„ТЕЦ МАРИЦА ИЗТОК 2“ ЕАД

До (To): Всички заинтересовани		Факс (Fax):	Тел. (Phone):
От (From): инж. Ж. Динчев	Организация (Company): „ТЕЦ Марица изток 2“ ЕАД, с. Ковачево	Факс (Fax): 042/662 507	Тел. (Phone): 042/662544
Относно (Re): Обществена поръчка с рег. № 16122 с предмет: „Доставка на резервни части за СОИ 5-8“		Дата (Date):	Стр. (Pages): 1

По пета обособена позиция: Доставка на дюзи за хидроциклони за гипсова суспензия „MULTOTEC“ тип 7/HS/20A – 60 бр.

Дюза за хидроциклон

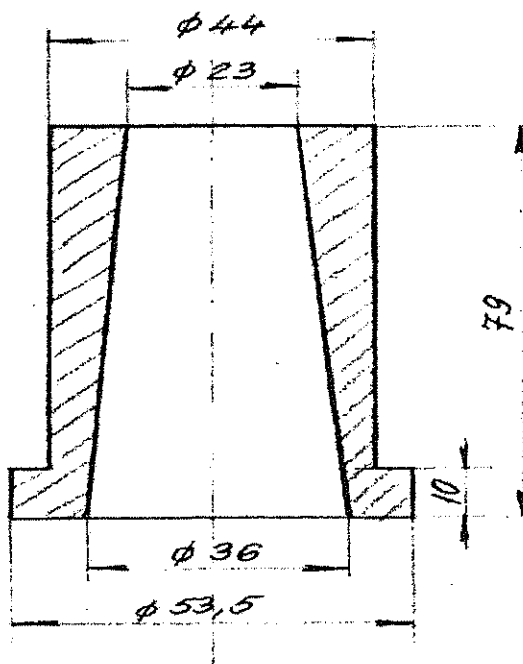
Въпрос 1: По мнение на завода – производител, с цел да се предложи прецизна оферта за доставка на дюзи за хидроциклони за гипсова суспензия „MULTOTEC“ тип 7/HS/20A – 60 бр., Ви молим да представите:

- чертеж на исканите дюзи;
- габаритни размери;
- техническо описание и данни на исканите изделия.

Отговор: На приложената по-долу скица на дюзата са посочени всички габаритни размери. Материалът от който са изработени дюзите е керамика.
